## Změnový list č. 4

Stavba: STAVEBNÍ ÚPRAVY A ZMĚNA UŽÍVÁNÍ ČÁSTI OBJEKTU KOMENSKÉHO  
759, SOKOLOV

NAPOJENÍ STOUPACÍHO POTRUBÍ KANALIZACE K4 A K5 NA NOVÉ  
ROZVODY

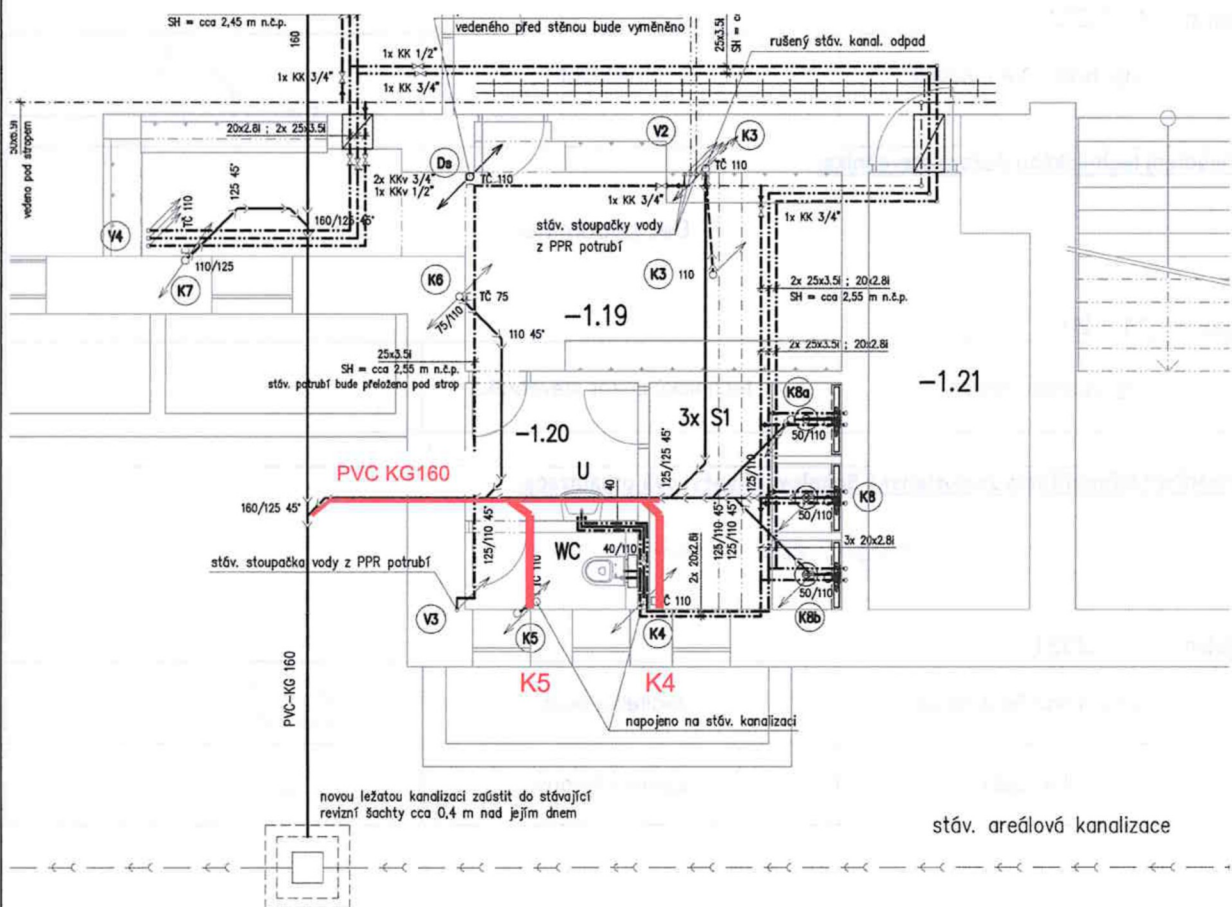
Projektová dokumentace předpokládala napojení nového stoupacího potrubí K4 a K5 na stávající horizontální kanalizaci, která je vyvedena přes obvodovou stěnu do externí areálové kanalizace.

S ohledem na technický stav stávající vodorovné kanalizace bylo rozhodnuto přepojit stoupací potrubí K4 a K5 na nově realizovanou vodorovnou kanalizaci uvnitř objektu. Bylo dohodnuto zvětšit dimensi původně projektem navrženého potrubí PVC KG 125mm na PVC KG 160mm mezi hlavním řadem a napojením stoupačky K4.

S ohledem na nevyhovující technický stav stávající vodorovné kanalizace.
